Le **19 DEC. 2013**

Nos réf : EE-836-13

## **Avis de l'autorité environnementale sur le projet de ZAC Seguin – Rives de Seine à Boulogne-Billancourt (92)**

Plan masse de la ZAC Seguin Rives de Seine – Source : Étude d'impact

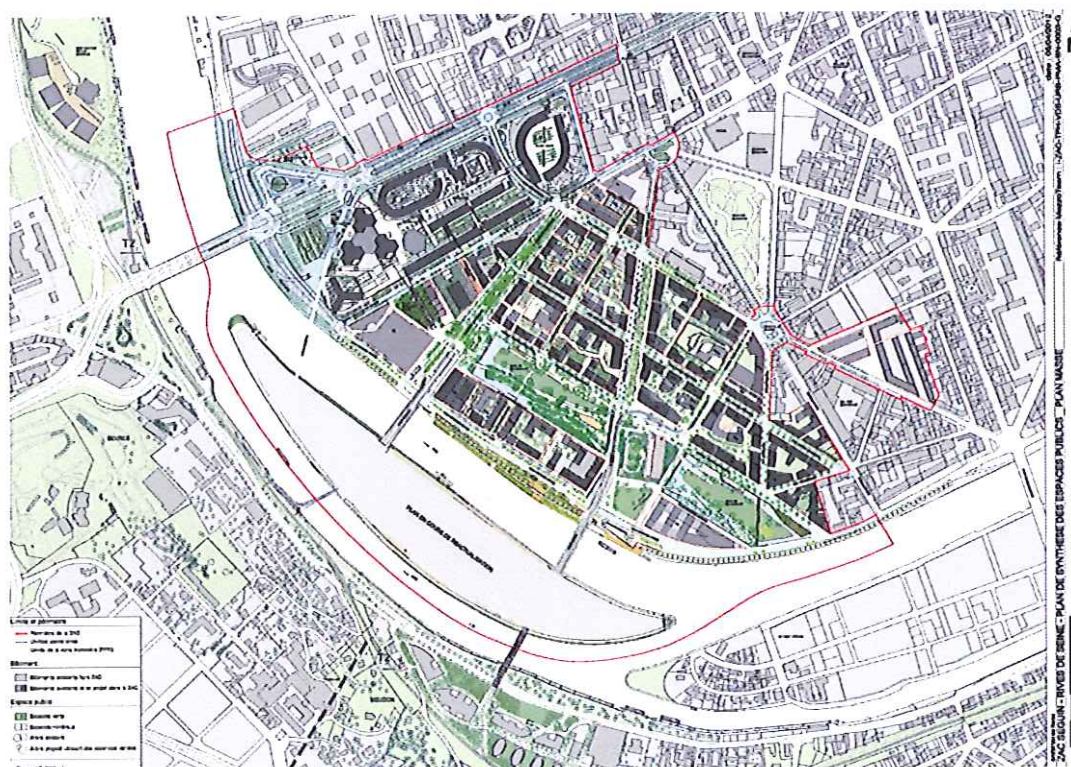
A ce titre, l'étude d'impact aurait méritée d'être également mise à jour concernant le secteur de l'île Seguin, par ailleurs intégré à l'aire d'étude présentée page 9 par le pétitionnaire. L'autorité environnementale précise que des projets ont connu des avancées opérationnelles sur cette partie de la ZAC : le permis de construire du R4, pôle des arts plastiques et visuels en pointe amont, a été délivré le 24 juillet 2013 et le projet de Cité Musicale, porté par le Conseil général des Hauts-de-Seine en pointe aval, est connu et a fait l'objet d'un avis de l'autorité environnementale daté du 7 novembre 2013. De plus, en décembre 2012, trois scénarios d'occupation du sol et de hauteur pour l'île ont été soumis au vote des boulonnais et un programme comprenant une seule tour a été retenu. Afin de permettre ce nouveau projet, la commune a initié début 2013 une procédure de déclaration de projet adoptée le 4 juillet 2013. La prise en compte du programme complet projeté pour la ZAC Seguin – Rives de Seine est désormais nécessaire pour permettre d'apprécier de façon plus pertinente certains enjeux environnementaux, tels que les déplacements et le paysage par exemple.

Quartier du Trapèze Est en cours de réalisation – Source : ileseguin-rivesdeselne.fr

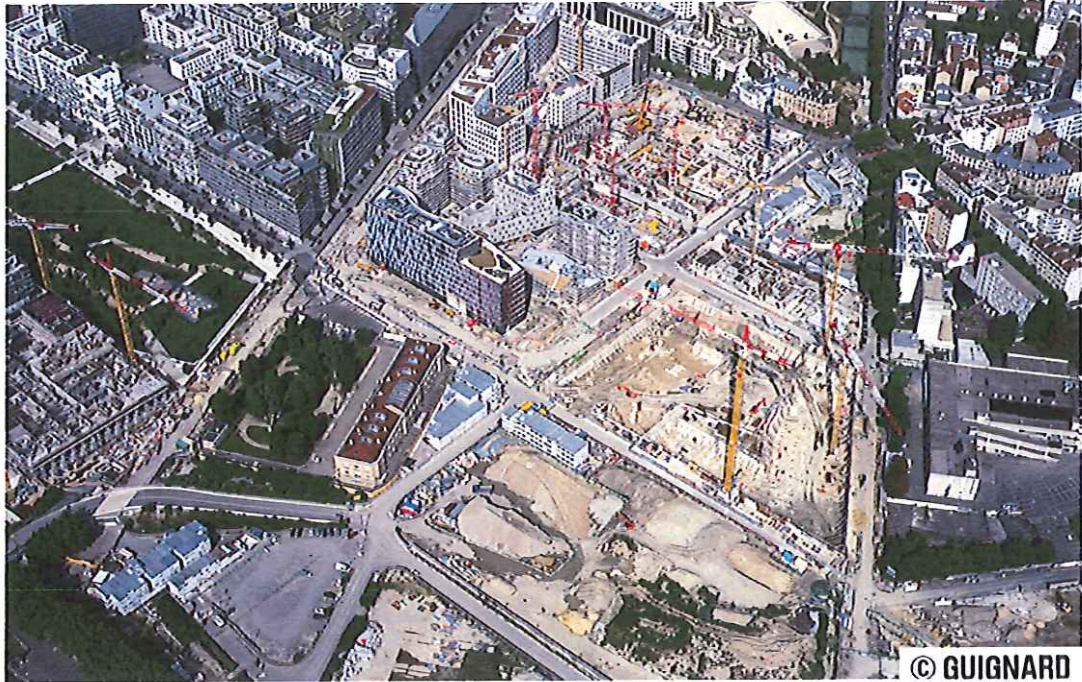
L'ensemble des thématiques environnementales est appréhendé dans l'étude d'impact mais certaines doivent être approfondies, notamment au regard de l'avancement des nombreux projets en cours sur le secteur. L'état de réalisation du projet pour le quartier du Trapèze rend d'autant plus difficile l'exercice de réalisation d'un état initial de l'environnement pertinent. Le dossier aurait pu être plus précis si certaines données avaient notamment été actualisées.
